EXPEDIENTE – RADICACIÓN: 17001-2-23-0147

RESOLUCIÓN DE NEGACIÓN No. 23-2-0339-NG

Manizales, 2 de noviembre de 2023

2. Que el día 23 de mayo del 2023 se radicó solicitud de LICENCIA DE CONSTRUCCIÓN en la modalidad de OBRA NUEVA bajo el radicado 17001-2-23-0147 por parte de MARIA BEATRIZ SUAREZ RIBERO identificada con C.C. N° 37.947.592 ubicado en el predio denominado Lote 13 Vereda LA TRINIDAD, con matrícula Inmobiliaria N° 100-193501 y ficha catastral N° 00-02-00-00-0009-0803-8-00-00-02350, para lo cual adjuntó los documentos exigidos en el decreto 1077-2015.

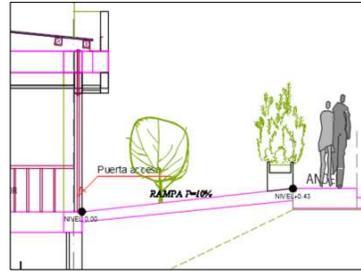
- 1.2.1.1 En el piso N.-3.06, el baño debe tener ventilación.

Se debe mostrar detalle del ducto en el que se garantice la correcta ventilación. Ver numeral 1.2.3.1.7:

1.2.3.1.7 DUCTOS

1. Los ductos de ventilación vertical o buitrones que se requieran para la ventilación de los baños deberán ser contruidos de tal forma que no tengan obstáculos y con una sección no menor a 0.25 m² con un lado mínimo de 0.40m.

2. Para garantizar el propósito de reposición de aire que tienen los buitrones estos deberán sobresalir por encima del nivel de la cubierta.
